Ministero dell'Ambiente e della Sicurezza Energetica

Commissione Tecnica PNRR - PNIEC

Parere n. 240 del 14/12/2023

| Progetto | <p><i>Istruttoria Valutazione Impatto Ambientale</i></p> <p>Impianto di accumulo idroelettrico mediante pompaggio denominato "Mandra Moretta" localizzato nel Comune di Ruoti (PZ) e relative opere connesse ed infrastrutture indispensabili nei Comuni di Ruoti, Avigliano, Potenza, Pietragalla, Cancellara e Vaglio Basilicata (PZ). Codice pratica MYTERNA n. 202001865</p> <p>ID_VIP 9386</p> |

Figura 54: A sinistra la soluzione localizzativa proposta nel dicembre 2022, a destra la nuova localizzazione dell'invaso di monte che consente di preservare l'attuale Lago della Moretta (cfr. PD-VI.2_SIA. Pag. 111-fig.111).

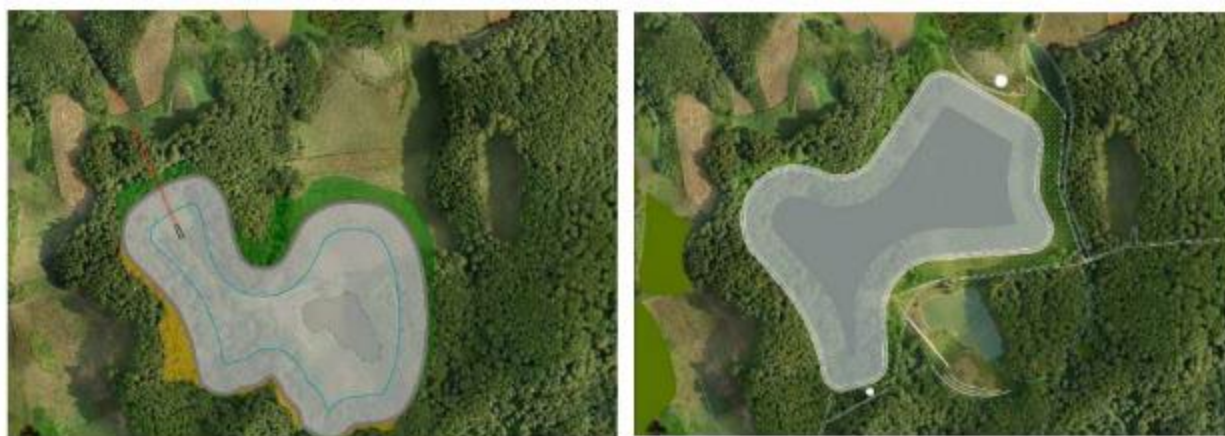
Facendo seguito di una specifica richiesta d'integrazione formulata in merito all'inserimento paesaggistico del bacino di monte, ovvero di “ fornire una alternativa progettuale alla delocalizzazione del Lago della Moretta al fine mantenere il presente lago con le attuali funzioni ricreative e di turismo, realizzando un progetto con inserimento paesaggistico delle nuove opere, tenendo conto delle aree boscate e dei relativi impatti visivi da beni vincolati” , il Proponente ha presentato con le integrazioni un'ulteriore variante localizzative in località Mandra Moretta atta a salvaguardare il Lago della Moretta esistente e limitare gli impatti sia paesaggistici che sulle aree boscate, così come da successiva figura.

Figura 58: Inserimento nel Paesaggio della Sottostazione di Consegna e dell'ampliamento SE Terna Stato di Progetto (cfr. Nota tecnica di riscontro delle osservazioni pervenute del 06/12/2023 pag. 62)

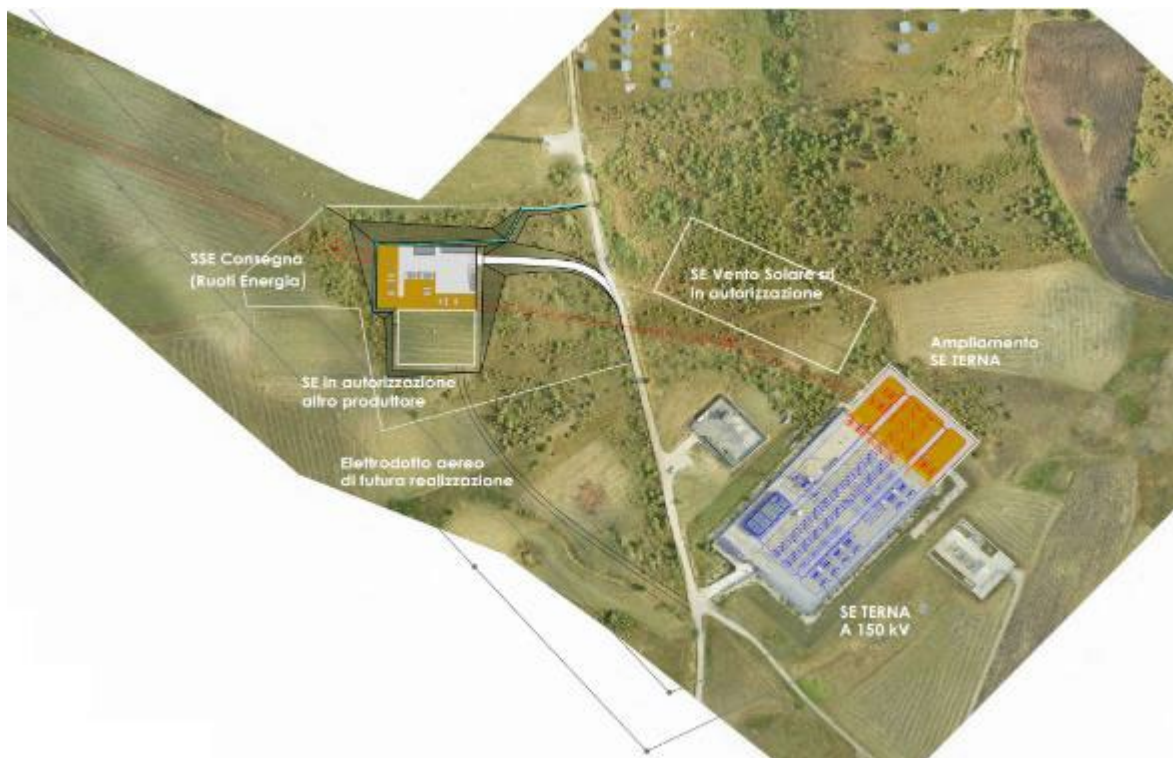
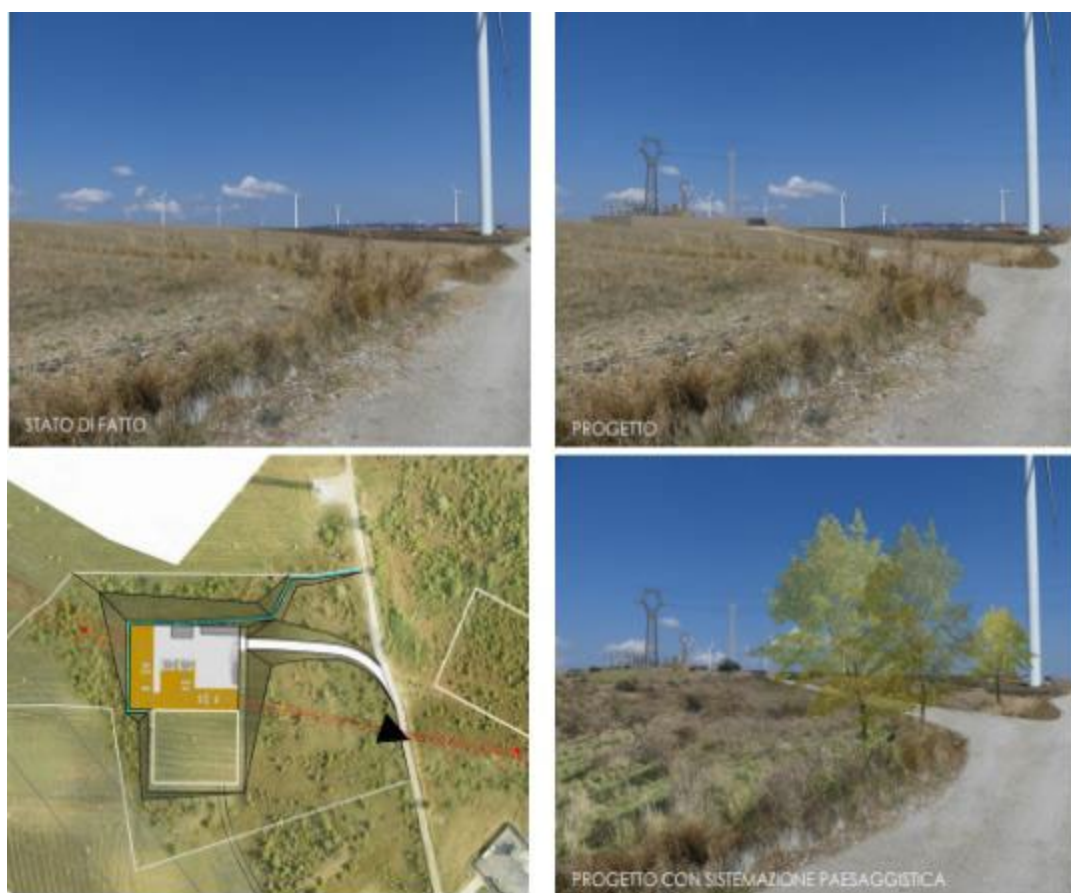
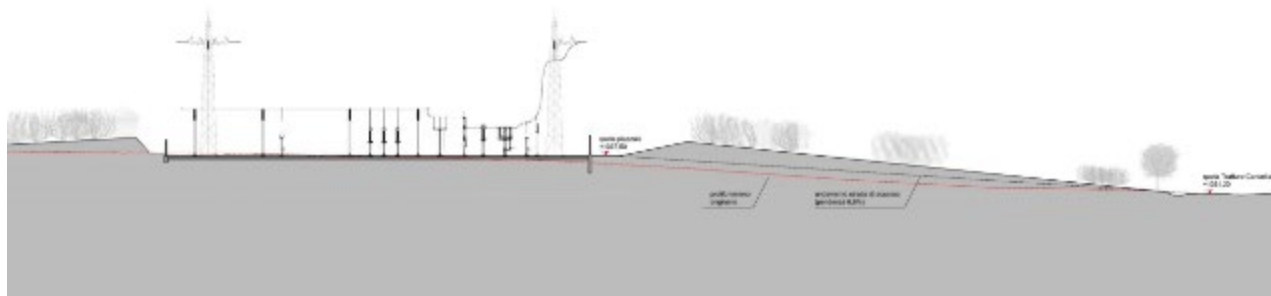
Tali quinte morfologiche saranno sagomate e raggiungeranno una quota più elevata in prossimità delle recinzioni e gradatamente si raccorderanno alla quota del Tratturo Cancellara e a quelle dei terreni limitrofi facenti parte delle particelle asservite. Per quanto riguarda le tecniche di trattamento del terreno, sarà inizialmente applicata la tecnica del sovescio, pratica agronomica consistente nell'interramento di apposite colture allo scopo di mantenere o aumentare la fertilità del terreno; successivamente saranno seminate associazioni tipiche del pascolo naturale misto (erba medica, erbe selvatiche, erbe officinali etc). Saranno infine messi a dimora arbusti e specie arboree autoctoni e dello stesso tipo di quelli esistenti (ad esempio specie arborescenti come il Pero selvatico (*Pyrus pyraster*), Fragno (*Quercus trojana*), Orniello (*Fraxinus ornus*) e Roverella (*Quercus pubescens*).

| CONDIZIONE n.14 | |
|-----------------------------------|---|
| Oggetto della prescrizione | <p>Stazione Elettrica</p> <p>Al fine di mitigare la sottostazione elettrica in fase di progettazione esecutiva, definire il progetto di inserimento paesaggistico, indicare in planimetria tutte le aree verdi secondo schema naturaliforme, il sesto di impianto, le specie utilizzate, le altezze e profondità.</p> <p>Tutte le specie vegetali utilizzate dovranno appartenere alla serie della vegetazione autoctona.</p> <p>Il progetto deve comprendere anche le attività previste per la manutenzione (eventuale irrigazione di soccorso e sostituzione delle fallanze) fino al definitivo attecchimento della formazione vegetale.</p> <p>Tutte le aree a verde dovranno essere realizzate contemporaneamente alla realizzazione dell'impianto, e preservate alla loro dismissione.</p> <ul style="list-style-type: none"> - Si chiede al Proponente di inserire anche lungo la strada una fascia arborea arbustiva con funzioni di mitigazione visiva di 5 m caratterizzate da vegetazione disposta secondo schema naturaliforme. - La messa a dimora delle specie lungo il margine della vicina strada provinciale sarà realizzata nel rispetto dei limiti imposti dal Codice della Strada. - Prevedere il controllo delle specie infestanti, aliene a comportamento invasivo. <p>Le Stazioni elettriche SSE del Proponente e SE in gestione poi al Servizio Elettrico Nazionale dovranno avere:</p> <ul style="list-style-type: none"> - manufatti murari realizzati con materiali e tecniche locali, e dovrà adottare colorazioni che mitighino l'impatto sul paesaggio prevedendo una valutazione colorimetrica per meglio integrare la struttura nel paesaggio degli apparati di trasformazione e distribuzione di energia elettrica e delle strutture e dei piazzali. - La recinzione perimetrale sarà realizzata scegliendo un colore che mitighi l'impatto sul paesaggio. - I piazzali interni in Cls dovranno essere di colore sabbia in asfalto polverizzato. <p>Tralicci</p> <ul style="list-style-type: none"> - Tutti i nuovi tralicci a servizio della nuova Rete Elettrica di Trasmissione Nazionale (RTN) aerea in progetto dovranno essere adeguatamente mimetizzati nel contesto agreste scegliendo colorazioni derivanti da studi colorimetrici adeguati. <p>I tralicci nelle aree pianeggianti e comunque nelle aree ove tecnicamente possibile farlo, dovranno essere del tipo monopalo semplice o a "V" o di ulteriore tipologia. Al riguardo andrà presentato idonee fotoinserimenti che consenta di definire la tipologia che meglio si inserisce nelle diverse unità paesaggistiche.</p> |
